SERVICE INFO – INA 0163

Модифицированные опоры корпуса

Производитель: Ford

Арт. номер: 538 0256 10

Рисунок 2: Измененные кронштейны креплений водяного насос

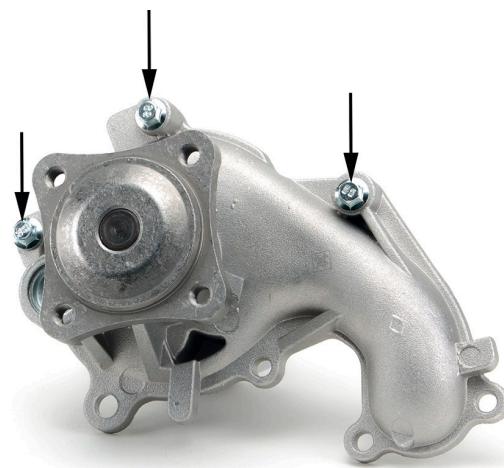
Кронштейны корпуса водяного насоса 538 0256 10 были изменены. Как результат, поставляемые в комплекте винты (M6x37) должны использоваться в указанных на рис. 2 местах.

Увеличившаяся толщина кронштейнов требует применения более длинных винтов.

Используйте болты из комплекта
